Modulo per la presentazione delle osservazioni per i piani/programmi/progetti sottoposti a procedimenti di valutazione ambientale di competenza statale

ID: Codice procedura (ID_VIP/ID_MATM): 12691

“Progetto di un impianto eolico denominato “Pitigliano” ubicato nei comuni di Pitigliano (GR) e Sorano (GR) costituito da 20 (venti) aerogeneratori di potenza nominale 7,0 MW per un totale di 140,0 MW con relative opere connesse ed infrastrutture indispensabili”

Immagine 1. Vincoli ex art. 136 del CBC dal PIT della Regione Toscana e zona approssimativa dove è progettato l'impianto industriale.

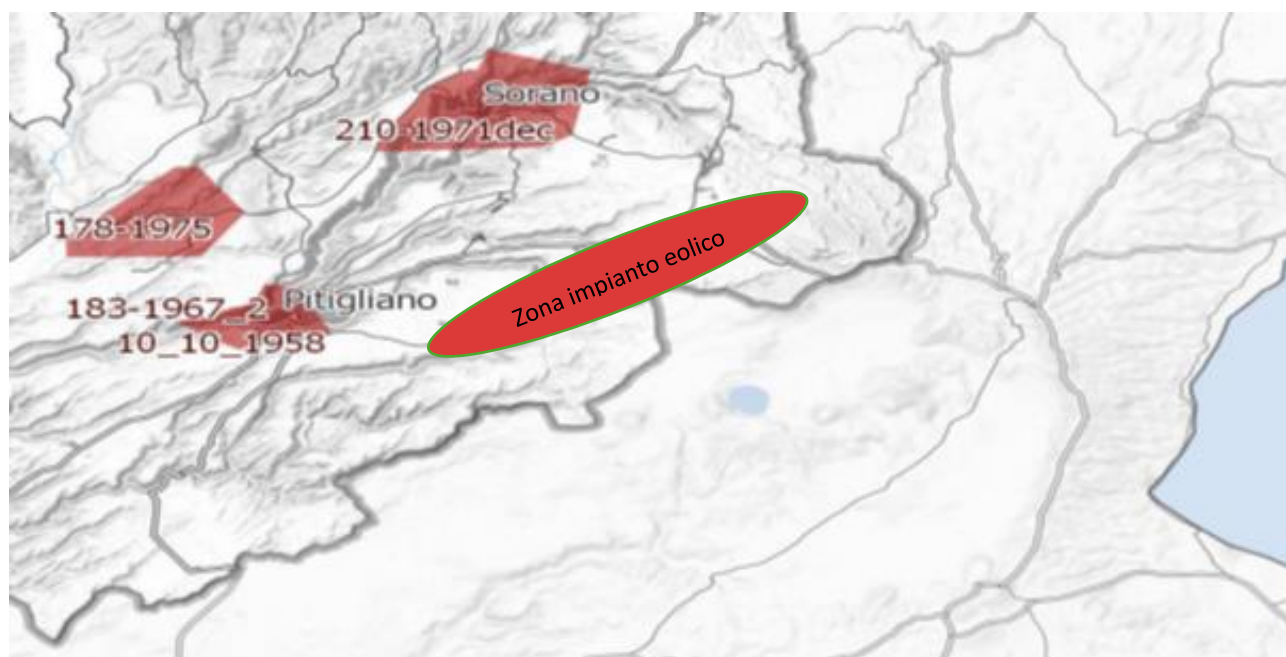
Al contrario si evidenzia che l'impianto eolico industriale citato non solo ricadrebbe con tutti e 20 gli aerogeneratori all'interno delle fasce di rispetto di 3 km di due vincoli paesaggistici di notevole interesse pubblico esistenti nella Regione Lazio e con una parte di essi nel vincolo paesaggistico del Centro abitato di Sorano (GR) quindi in aree non idonee all'installazione di impianti di energia rinnovabile. Addirittura, alcuni aerogeneratori sarebbero ubicati a poche centinaia di metri dai perimetri dei due vincoli paesaggistici laziali ex art 136 del CBC.

Inoltre, come sostiene la Proponente parte dell'impianto si verrebbe a trovare a 3,5 km dal centro abitato di Sorano. Infatti, tre degli aerogeneratori WTG 08, 09, 10 sono addirittura all'interno delle fasce di rispetto dei 3 km del suo vincolo paesaggistico di notevole interesse pubblico ex art 136 del CBC. Si evidenzia che così si crea

un'ulteriore incompatibilità con la tutela del Paesaggio.

Immagine 3. Cumulo di una parte di impianti eolici, fotovoltaici e geotermici industriali in progettazione ed esistenti intorno all’eolico industriale “Pitigliano”.

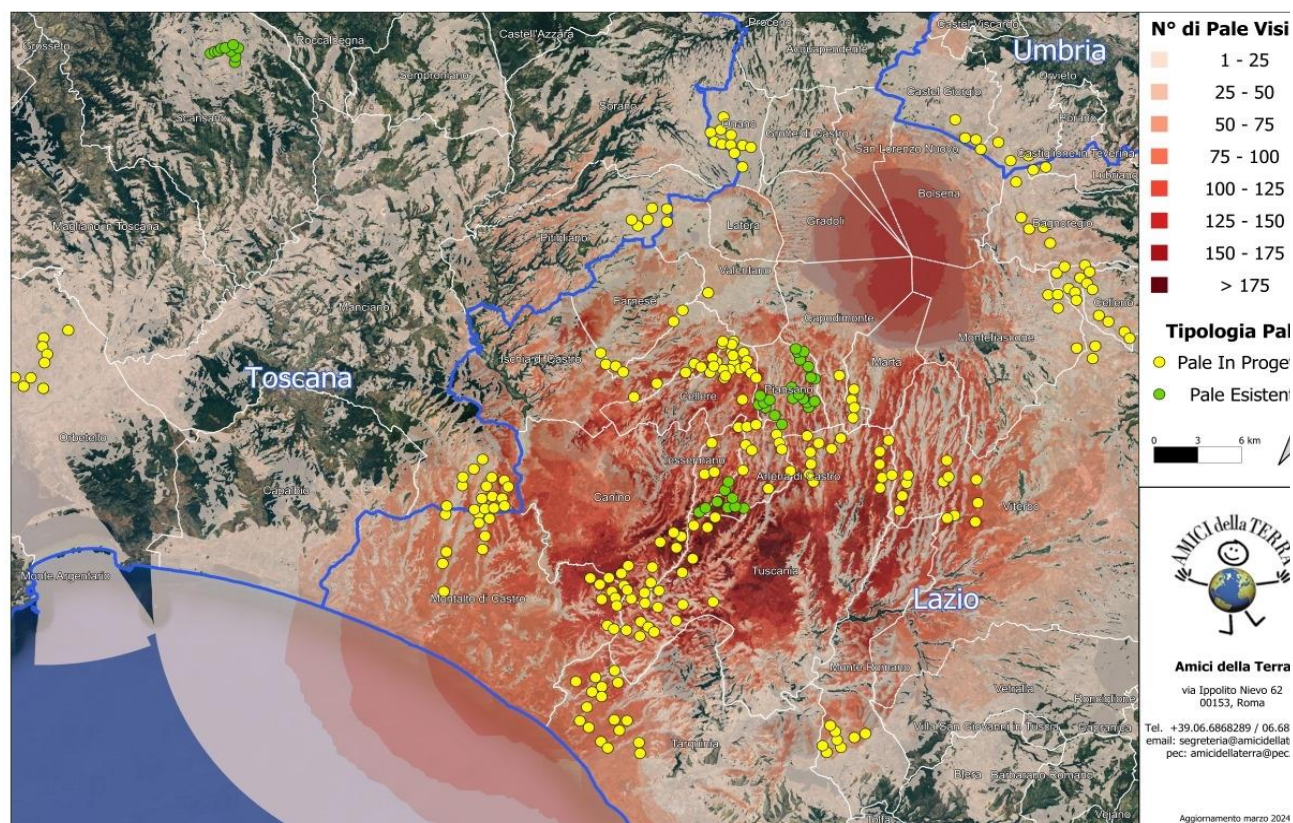
Beni Culturali “*Ambito paesaggistico, geologico e geomorfologico dell’orlo della caldera di Latera ...*” Non vengono nemmeno citati gli impianti eolici in progetto al MASE, il “Rempillo” (6 aerogeneratori) e un altro in verifica amministrativa di 14 aerogeneratori e 72, 6 MW. Ad oggi nei territori di Pitigliano, Sorano e in quello limitrofo potenzialmente potrebbero essere insediati 40 aerogeneratori alti 200 metri e larghi 170. Ma la proponente non cita neanche altri impianti che creerebbero il cumulo e quindi maggiore impatto. Infatti, sul territorio della “Città del Tufo” (Sorano e Pitigliano) impatterebbero anche l’impianto eolico “Montarzo” di Onano con 13 aerogeneratori con le dimensioni ricordate, l’altro eolico industriale nel territorio di Valentano con sette aerogeneratori (stesse dimensioni), gli impianti di Farnese con un minieolico di 3 Torri alte 60 metri già installate in località Poggio del Crognolo e l’impianto eolico industriale “Vallerosa” (7 aerogeneratori alti 200 metri e larghi 158 metri) in procedura VIA presso la Regione Lazio. Inoltre, altri impianti del minieolico già presenti a Valentano, Cellere e Piansano e due progetti eolici industriali con le stesse dimensioni (200 m x 170 m) nel Comune di Ischia di Castro. La valutazione del cumulo non prende neanche in considerazione gli impianti industriali di fotovoltaico e agrivoltaico in progetto a Farnese, Valentano, Ischia di Castro, Cellere. L’impianto geotermico in procedura Via al MASE, progettato nella Caldera di Latera. Quindi è stata effettuata una valutazione del potenziale impatto cumulativo non veritiera a dispetto di quanto affermato dalla proponente che sostiene di aver preso in considerazione uno spazio di 10 km intorno al suo impianto per gli impatti che si creerebbero.

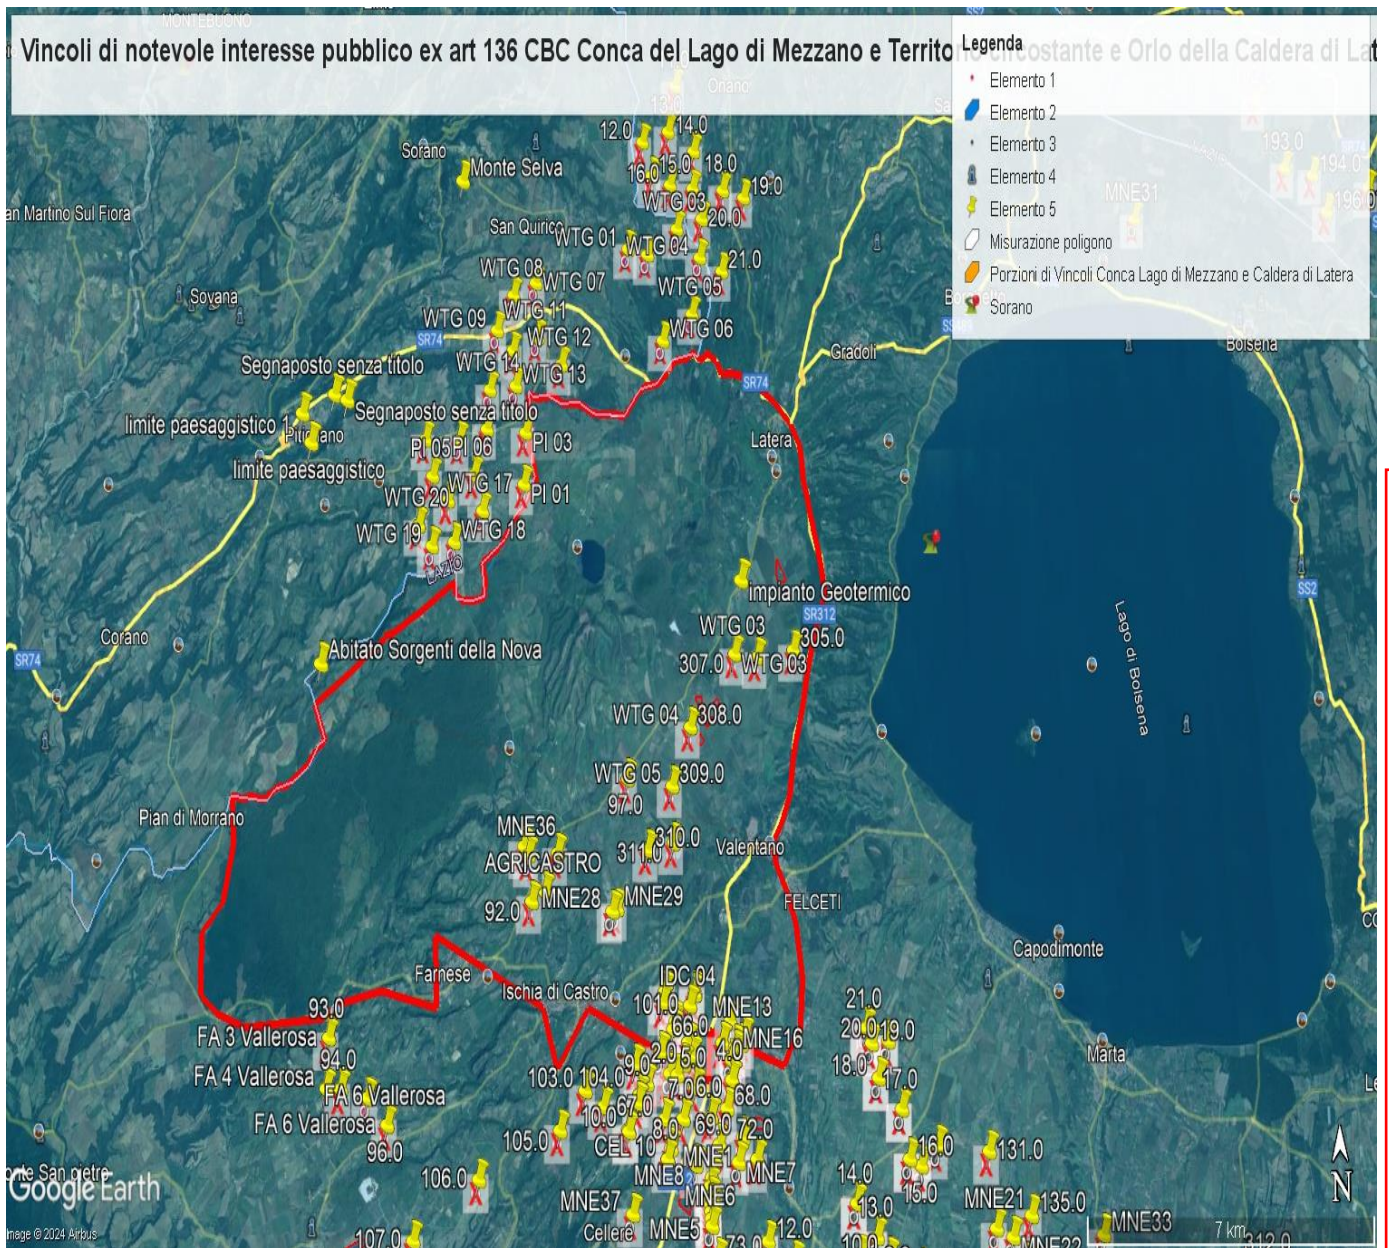
e schiantandosi cadrebbe direttamente sulla strada regionale e un'altra la WGT 09 a 235 metri dalla stessa facilmente raggiungibile dai pezzi creati in un eventuale schianto e anche la WGT 08 a 310 metri sempre in zona di relativo pericolo. Le pale WGT 10, 12 e 13 si trovano invece a 60 – 70 metri da una strada sterrata che collega abitazioni e strutture agricole mentre la WGT 14 a poco più di 200 metri. La pala WTG 16 si trova a 320 metri dalla Strada Provinciale Pantano ed a soli 100 da una strada sterrata che collega abitazioni e strutture agricole. La WTG 20 si trova a soli 160 metri da una strada sterrata che collega due Agriturismi. Anche queste costituisce un pericolo per l'incolumità delle persone e degli animali in caso di schianto o di rottura di parti dell'aerogeneratore. E' noto che possono verificarsi rotture della lama in rotazione o di pezzi della stessa e a volte anche crolli dell'intero aerogeneratore o spezzamento (meglio *rottura*) della torre a causa di incendi o eventi atmosferici estremi sempre più frequenti anche nei nostri territori. Uno dei principali eventi che comporta la rottura della lama è rappresentato dalla fulminazione atmosferica anche se le lame sono idoneamente protette contro questi fenomeni mediante ricettori metallici disposti alle estremità delle lame ed idoneamente collegati a terra. Nel caso di rottura accidentale di un elemento rotante a seguito di distacco, attraverso le leggi della balistica classica è possibile determinare le probabili traiettorie dell'elemento. Infatti, nota la velocità di rotazione e le caratteristiche geometriche, si può procedere all'applicazione delle leggi della fisica per giungere ad una stima esatta delle traiettorie. Purtroppo, la stima è chiaramente semplificata vista la complessità del problema e le molte variabili che entrano nel calcolo, soprattutto per ciò che riguarda le azioni aerodinamiche di portanza, resistenza e momento aerodinamico di difficile definizione soprattutto in caso di frammenti irregolari e di geometrie incognite. In letteratura esistono degli studi condotti relativamente a questa specifica tematica. Uno dei riferimenti è rappresentato dallo studio condotto dalla società Vestas Wind System: "Vestas V80 – Blade Trow calculation under normal operationing

conditions (2001)”. Detto studio riporta la stima della traiettoria di una pala eolica in condizioni di normale funzionamento sia per la pala intera che per eventuali frammenti. Lo studio ipotizza che, in assenza di forze aerodinamiche, la massima gittata si ottiene quando la pala si distacca dal rotore con un angolo di 135° azimut, considerando quale unica forza inerziale quella di gravità con approccio quindi conservativo e a vantaggio di sicurezza. Viene quindi calcolato il tempo di volo considerando la velocità verticale iniziale applicata al centro di gravità. Nota la durata di volo e conoscendo le componenti orizzontali e verticali della velocità è possibile definire la traiettoria dell'elemento distaccatosi. Le conclusioni dello studio analitico del fenomeno, **basato su grossolane approssimazioni anche dichiarate**, ha dimostrato che è opportuno evitare la presenza di ricettori sensibili al probabile distacco di organi rotanti nella circonferenza di raggio 85 m dall'asse dell'aerogeneratore. A pag 7 del Documento prodotto dalla proponente “ Relazione gittata” a pag 7 si afferma *“Nella definizione del Layout del Parco di Pitigliano-Sorano in un intorno di ampiezza pari a 212,04 m che rappresenta il valore di gittata reale stimato non ricade nessun punto sensibile”*. Questo valore della gittata massima oltre a non essere assolutamente condivisibile e non realistico in quanto addirittura di poco superiore all'altezza della pala non è neanche veritiero perché abbiamo visto che la S.R 174 maremmana sarebbe interessata dal crollo della pala WGT 07 e altre strade provinciali e secondarie sarebbero interessate dalla vicinanza di altri aerogeneratori sopra meglio individuati.

Infatti, il fenomeno della gittata massima è molto più complesso da stimare analiticamente, per questo si rimanda all'esperienza dei costruttori più esperti i quali indicano detto fenomeno come molto raro con una variabilità di ritrovamenti dei frammenti a distanze molto varie, in relazione ai numerosi fattori che possono condizionare l'evento, l'orografia, la velocità del vento, la direzione, le azioni aerodinamiche di portanza che potrebbero spingere a centinaia di metri frammenti di elementi rotanti, come purtroppo avvenuto già in

passato. Il rischio è elevato sia per gli abitanti che si trovano entro i 500 metri lineari sia per gli agricoltori che si troveranno a coltivare i suoli sottesi dall'impianto o nelle attività di ricezione legate agli agriturismi sia per i veicoli che si troveranno a transitare sulle strade regionali, provinciali, comunali o vicinali citate. Per questo ulteriore motivo legato all'incolumità delle persone e degli animali chiediamo che venga espresso parere contrario alla realizzazione dell'impianto eolico "Pitigliano".

IMMAGINE n. 2 Impianto eolico industriale “Pitigliano” e distanze aerogeneratori dai Vincoli della Conca del Lago di Mezzano...

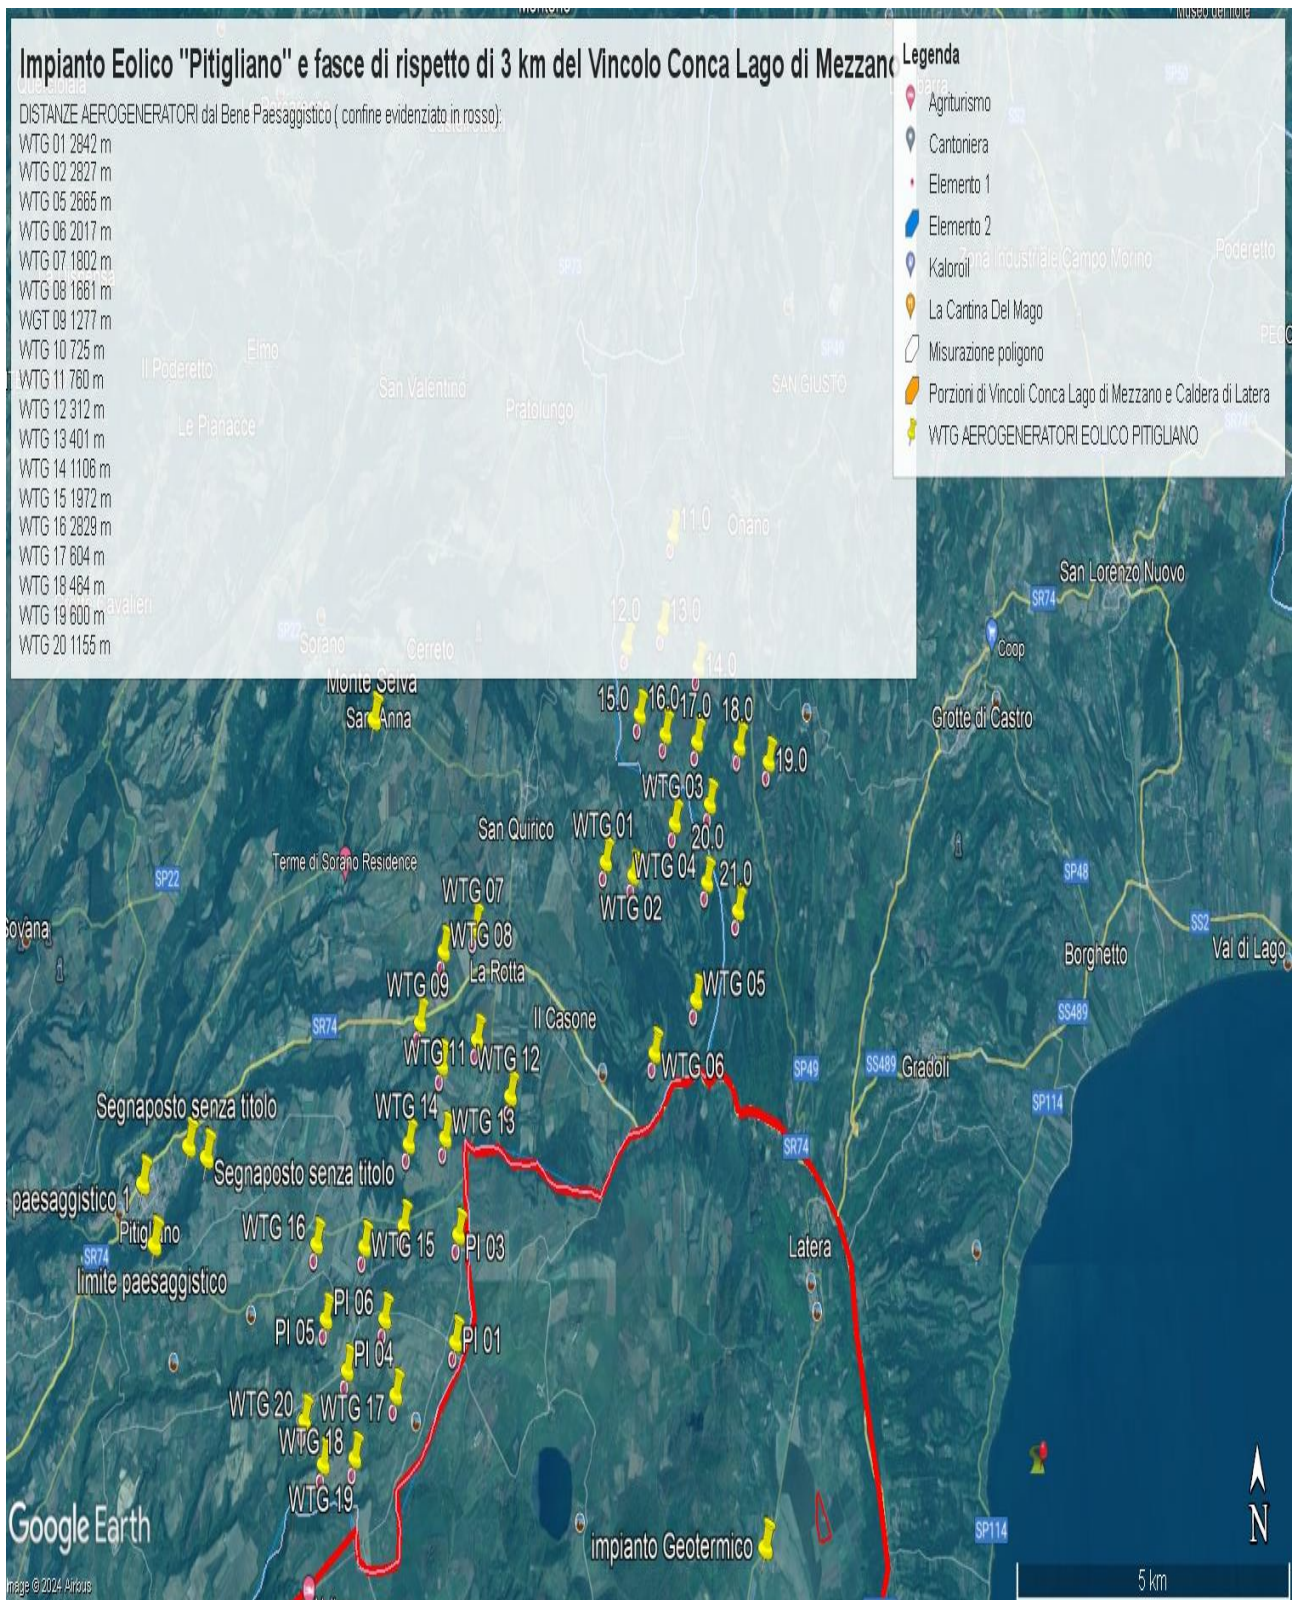
Come è illustrato nell'immagine si ribadisce che l'impianto industriale "Pitigliano" ricade completamente all'interno delle fasce di rispetto dei due vincoli di notevole

interesse pubblico e lambisce quelle di un terzo vincolo e quindi come affermato dal Consiglio di Stato nelle sentenze citate, l'impianto è insediato in area non idonea ai sensi dell'art. 20 comma 8 lettera c quater del D.Lgs. n. 199/2021 e ss.mm.ii al contrario di quanto sostiene la proponente.

IMMAGINE n. 3 Impianto eolico industriale “Pitigliano” e distanze aerogeneratori dai Vincolo “Orlo della Caldera di Latera.

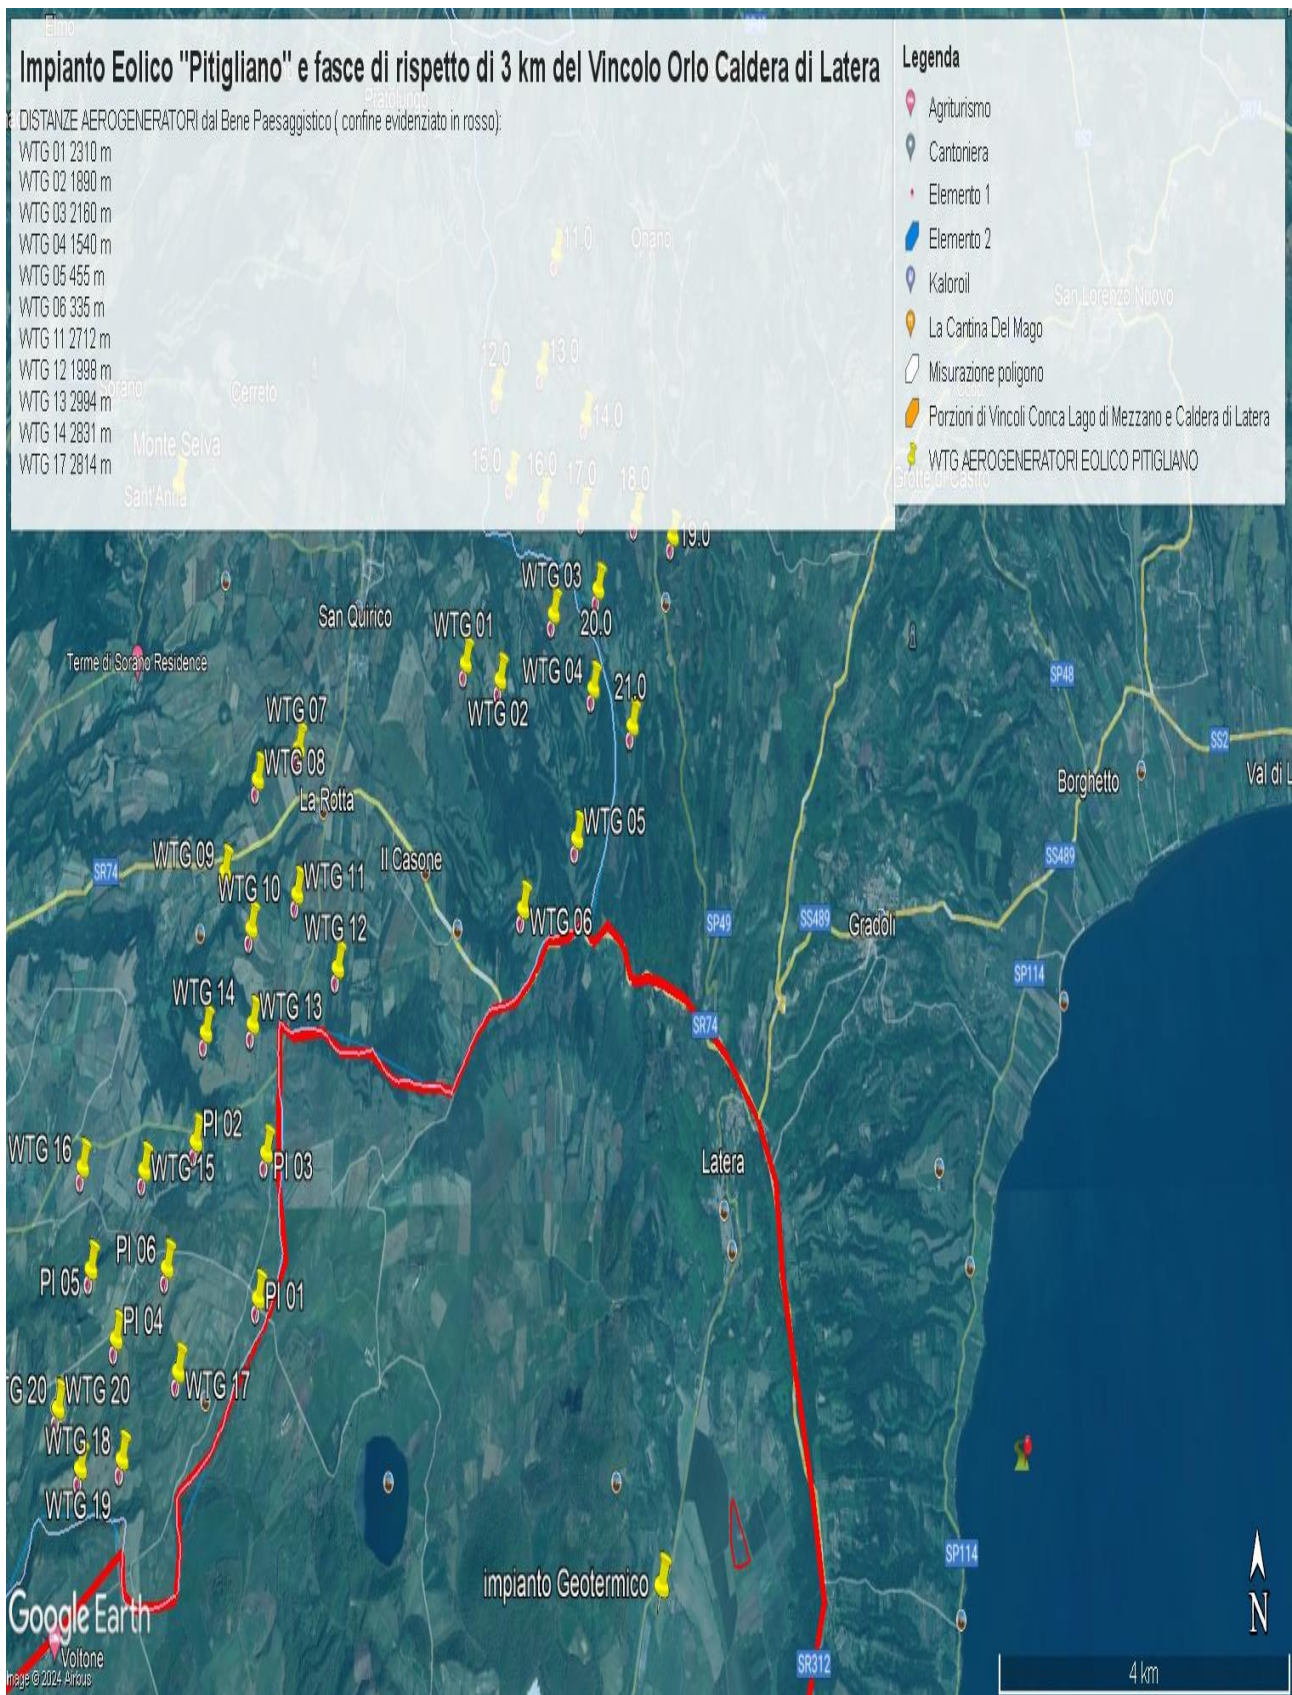
Concludendo, si evidenzia ancora che la proponente non effettuando la procedura prevista dalla Parte III delle Linee Guida nazionali ha ignorato un vincolo paesaggistico di notevole interesse pubblico istituito con un provvedimento del Segretariato regionale del Ministero della Cultura per il Lazio che ha emanato il Decreto di dichiarazione di notevole interesse pubblico n. 22 del 15.02.2024 ai sensi e per gli effetti dell'art. 136, co. 1, lett. c) e d) del decreto legislativo 22 gennaio 2004, n. 42, "Ambito paesaggistico, geologico e geomorfologico dell'orlo della caldera di

Latera e delle sue pendici interessate dai centri eruttivi periferici" nei comuni di CELLERE, FARNESE, ISCHIA DI CASTRO, LATERA, PIANSANO.
